ELEKTRISCHE INSTALLATIES OP LAAGSPANNING EN OP ZEER LAGE SPANNING (Boek 1 - KB 08/09/2019)

Plaats controle:	Mostvijver 8, 8020 OOSTKAMP		
EAN-code installatie:	541 448 860 012 964 509		
Tarief teller(s):	Slimme (digitale) meter		
Nummer teller(s):	1SAG3200208409	DNB:	Fluvius
Index teller(s):	1425 / 1500 / 5433 / 2256	Type lokaal:	Open woning
Type installatie:	Wooneenheid

Overeenkomstig de voorschriften van Boek 1 – Installaties op laagspanning en op zeer lage spanning – Interne procedure QPRO/ELE/001			
Type controle:	Controlebezoek (6.5)		
Datum uitvoering:	☐ Vóór 01/10/1981	☒ Na 01/10/1981 en vóór 01/06/2020	☐ Na 01/06/2020
Nota's:	Zie rubriek "VASTSTELLINGEN - Opmerkingen"		
Afwijkingen (Deel 8):	Toegepast		
Herkeuring op verslag:	/

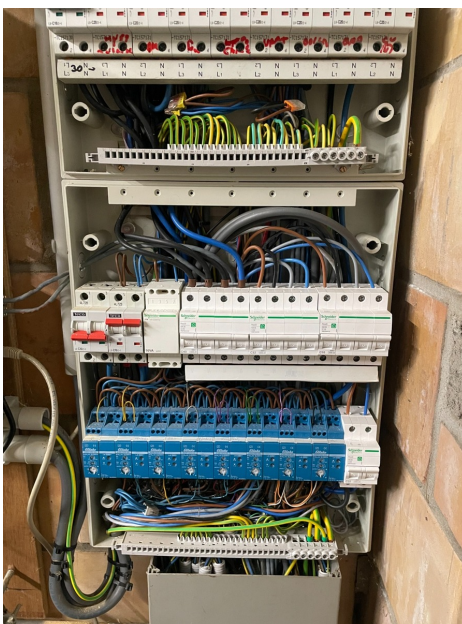
<u>Inbreuken schema's en plannen:</u> 1.01A. - Het eendraadsschema van de elektrische installatie is onvolledig en/of niet correct. (Boek 1, Onderafdeling 3.1.2.1. (a)) <u>Uitleg:</u> PV EN LAADPAAL NIET OP SCHEMA 1.02A. - Het situatieplan van de elektrische installatie is onvolledig en/of niet correct. (Boek 1, Onderafdeling 3.1.2.1. (a)) <u>Uitleg:</u> PV EN LAADPAAL NIET OP SCHEMA <u>Inbreuken aardingsinstallatie:</u> 3.06. - De hoofdequipotentiale verbindingen zijn niet uitgevoerd volgens de regels van goed vakmanschap. (Boek 1, Onderafdeling 4.2.3.2.) - De continuïteit van de hoofdequipotentiale verbindingen is niet gewaarborgd. (Boek 1, Onderafdeling 4.2.3.2.) - De hoofdequipotentiale verbindingen moeten uitgevoerd worden hetzij met één enkele geleider die alle delen aan de hoofdaardingsklem verbindt, zonder de continuïteit te onderbreken, hetzij met afzonderlijke geleiders die elk deel aan de hoofdaardingsklem verbinden. (Boek 1, Onderafdeling 4.2.3.2.) <u>Uitleg:</u> AARDING ONDERBROKEN AAN GASTELLER, WAND WATERTELLER NIET CORRECT GEPLAATST <u>Inbreuken schakel- en verdeelborden:</u> 4.10B. - De aanduiding van de voedingsspanning op elk schakel- en verdeelbord is niet aanwezig. (Boek 1, Onderafdeling 3.1.3.3. (a)) <u>Inbreuken leidingen en kleurcode:</u> 8.05. - De bevestiging van de elektrische leidingen en buizen in opbouw moet uitgevoerd worden volgens de regels van goed vakmanschap. (Boek 1, Onderafdeling 5.2.9.3./5.2.9.5.) <u>Uitleg:</u> TERRAS <u>Inbreuken bijzondere installaties en ruimten:</u> 12.01. - De fotovoltaiïsche installatie (max. 10kVA) is niet in overeenstemming met de regels van goed vakmanschap. (Boek 1, Afdeling 7.112.2) - Het elektrisch materieel (o.a. omvormer) mag niet geïnstalleerd worden op brandbaar bouw materiaal. (Gebruikshandleiding en Boek 1, Onderafdeling 4.3.3.5.)
